## **Protokoll FiFi-SDR Kick-off-Meeting Lennestadt-Altenhudem, 28.-29.12.2009**

### **Protokoll des Treffens:**

### Diskussion über die Hardware:

Bisheriges Konzept (Grafik stammt aus der Projektarbeit):

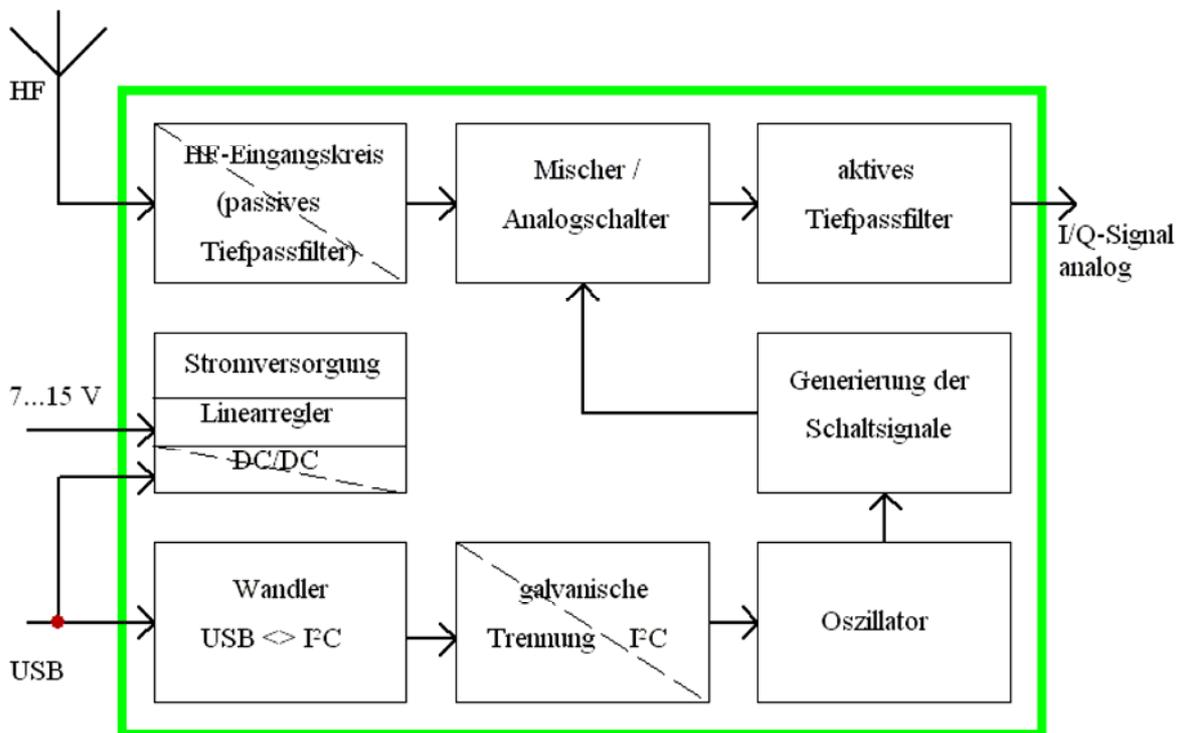
In der Musterhardware gab es Probleme mit Störungen, insbesondere einem 1-kHz-Lattenzaun im Spektrum. Das Problem wurde gelöst durch einen DC-DC-Wandler in der Spannungsversorgung sowie vier Optokopplern im I<sup>2</sup>C-Bus zwischen ATtiny und SI570-Oszillator mit Hilfe eines I<sup>2</sup>C-Wandlers P82B96.

Es wird vermutet, dass die 1-kHz-Störungen durch das Anpollen der Teilnehmer auf dem USB-Bus verursacht werden. Da in anderen Konzepten (Lima-SDR, <http://www.darc.de/distrikte/l/02/sdr/>) einfachere Entstörmaßnahmen (10-µH-Induktivitäten in der Leitung) ausgereicht haben, gehen die Beteiligten davon aus, dass dies auch für das FiFi-SDR umsetzbar sein muss, insb. in Verbindung mit einer guten Siebung der 5 Volt vom

PC. Der Wegfall der für die optische Entkopplung benutzten Hardware-Komponenten würde ca. 4 EUR einsparen.

Der Analogschalter wird durch einen CBTLV3126 von NXP mit 3,3 Volt ersetzt. Wenn für den OP ein günstiger Low-Noise-3,3-V-Typ gefunden wird, könnte man alle Komponenten mit 3,3 Volt betreiben, wovon eine zusätzliche Entkopplung erhofft wird.

Auf Vorschlag von DL1DRS wird entschieden, die Vorteilung für den Oszillator nicht mit den Bausteinen HC161, HC74 und HC08, sondern mit einem CPLD zu realisieren. Preislich wäre diese Änderung neutral (ca. 1 Dollar, 44-pin TQFP). Sascha könnte dies umsetzen.

Der in der Musterhardware für die USB-Schnittstelle verwendete ATtiny soll durch einen ARM7 ersetzt werden, welcher eine standardkonforme USB-Schnittstelle bereitstellt. Dies erlaubt später den Entfall eines USB-Treibers im PC und der offenbar nicht fehlerfrei arbeitenden Firmware von DG8SAQ oder der Firmware von PE0FKO (stattdessen müsste das FiFi-SDR dann anderweitig kompatibel sein oder explizit unterstützt werden). DF9DQ berichtet von einem Baustein, der eine USB-Library bereits integriert hat. Rolf wäre auch in der Lage, die Firmware für den ARM7 zu schreiben.
